**Avis de la Mission Régionale d'Autorité environnementale
de Nouvelle-Aquitaine sur un projet de parc de 4 éoliennes
à Mazerolles (86)**

n°MRAe 2023APNA128

dossier P-2020-10143

Localisation du projet : Commune de Mazerolles (86)
Maître(s) d'ouvrage(s) : société Wolkswind
Avis émis à la demande de l'Autorité décisionnaire : Préfet de la Vienne
en date du : 14 juin 2023
dans le cadre des procédures d'autorisation : Autorisation environnementale
l'agence régionale de santé et le préfet de département au titre de ses attributions dans le domaine de l'environnement ayant été consultés.

Carte 82 : Zonage des enjeux des chiroptères
 Enjeux chiroptères- Extrait de l'étude d'impact page 203

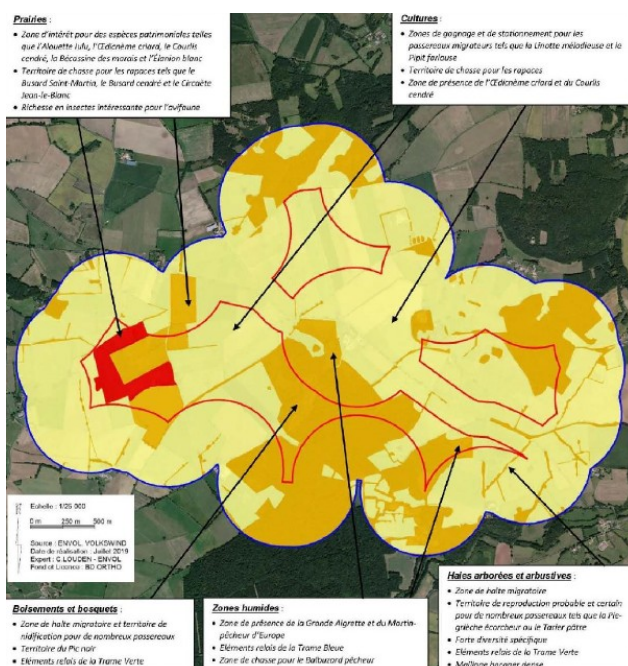
Il convient à cet égard de rappeler les recommandations figurant dans les Lignes directrices Eurobats et SFPEM qui recommandent de respecter une distance minimale de 200 m entre les éoliennes et les habitats sensibles pour les chauves-souris (boisements, haies, zones humides, cours d'eau) afin de limiter les risques de mortalité de ces espèces. Cette recommandation est réitérée par Note technique⁵ du Groupe de Travail Éolien de la Coordination Nationale Chiroptères de la Société Française pour l'Etude et la Protection des Mammifères (SFPEM) de décembre 2020. Cette distance minimale est confirmée par plusieurs études qui indiquent qu'en plus du risque accru de collision ou barotraumatisme lié au choix d'implantation, la proximité d'une éolienne avec ces habitats engendre une diminution de l'utilisation de prédilection par les chauves-souris. Cette note technique recommande également une garde au sol compatible avec la biodiversité.

Le projet ne prévoit pas de bridage des éoliennes durant les périodes d'activité les plus fortes des chiroptères afin de limiter les risques de collision.

La MRAe recommande de mettre en oeuvre un plan de bridage conforme aux éléments de connaissance (périodes, heures, vitesses de vent et températures) mis à disposition dans les Lignes Directrices pour la prise en compte des chauves-souris dans les projets éoliens (Eurobats - 2014)⁶, compte tenu de la sensibilité avérée du secteur d'étude pour les chiroptères.
